Objet : Demande d'accès concernant :
Documents relatifs à Bertrand Ostiguy inc.

Objet: RE : Étude hydrogéologique - Bertrand Ostiguy inc.

Objet : Exploitation d'une sablière- lot 3 516 677-P - Saint-Paul-d'Abbotsford -
Rappel

Objet : Exploitation d'une sablière

Sablrière Bertrand Ostiguy - Saint Paul-d'Abbotsford
Visite terrain le 20 octobre 2014.

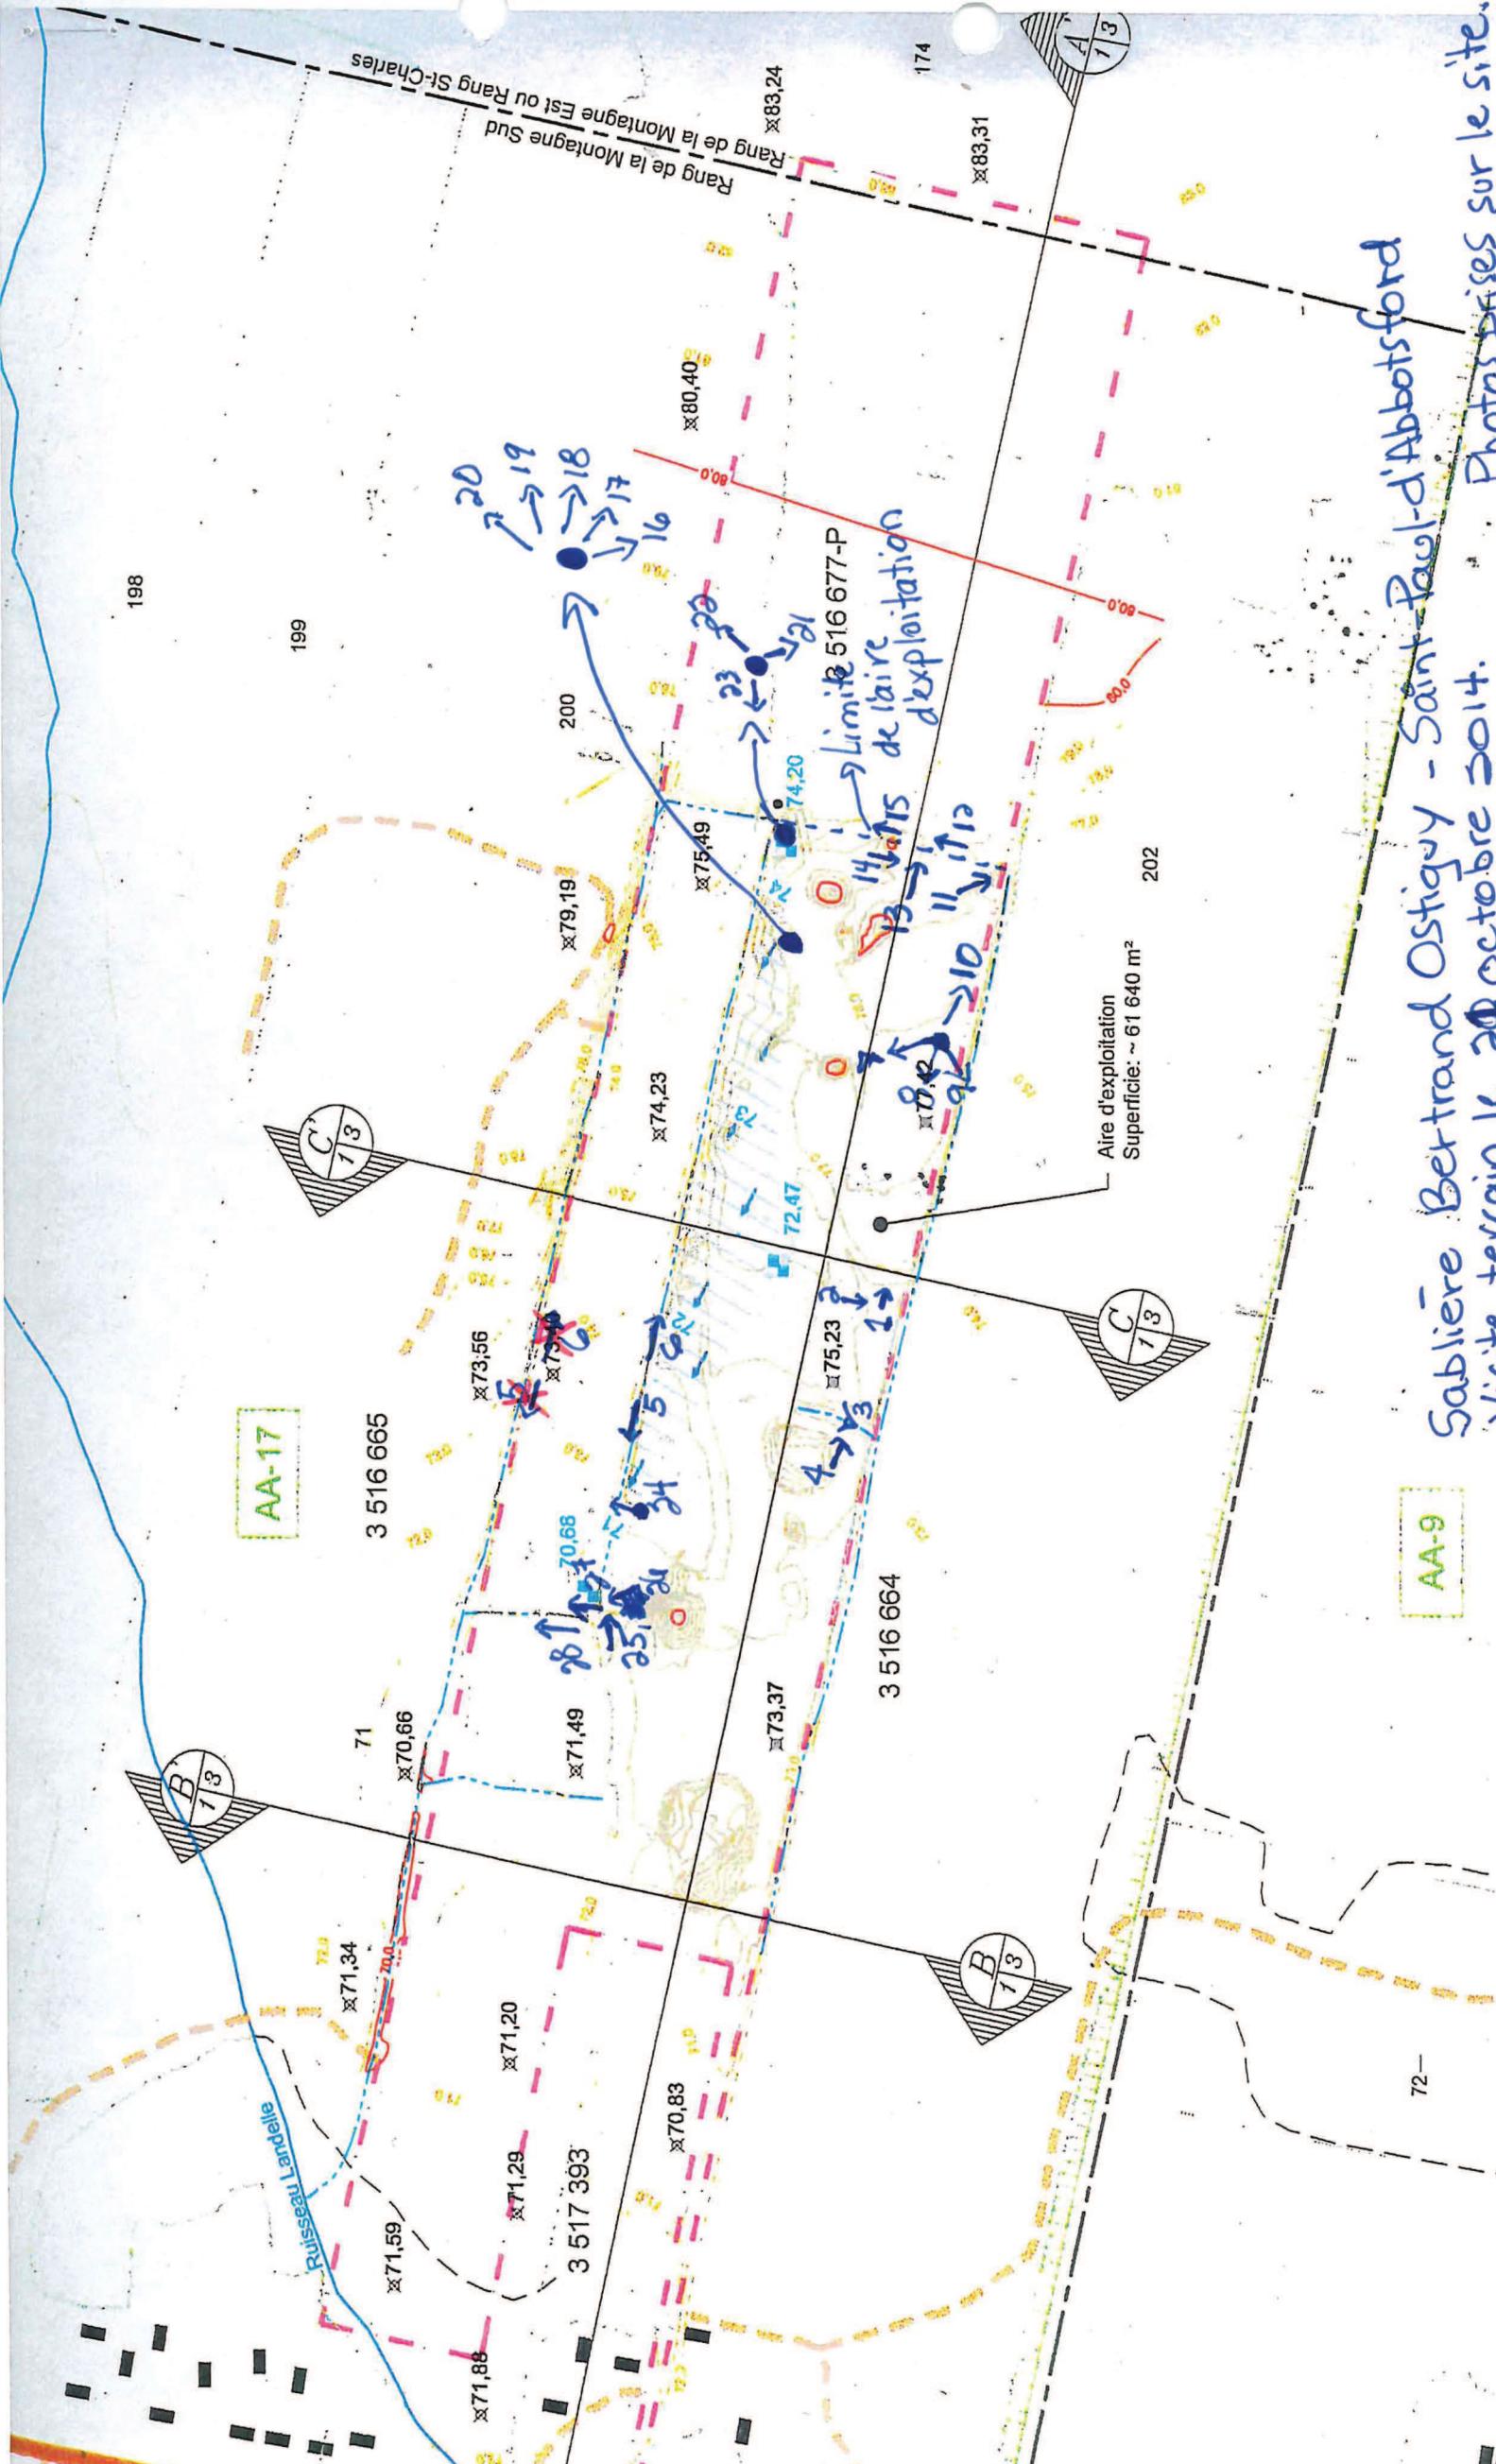
Tu trouveras ci-joint une trace de ma visite des lieux (plan des photos prises et fichier PDF des photos). Je vais mettre ces photos sur le T: Temp pour te permettre de mieux les visualiser. Les photos 20 et 22 permettent d'apprécier la restauration qui a été faite dans la partie Nord Est du lot.
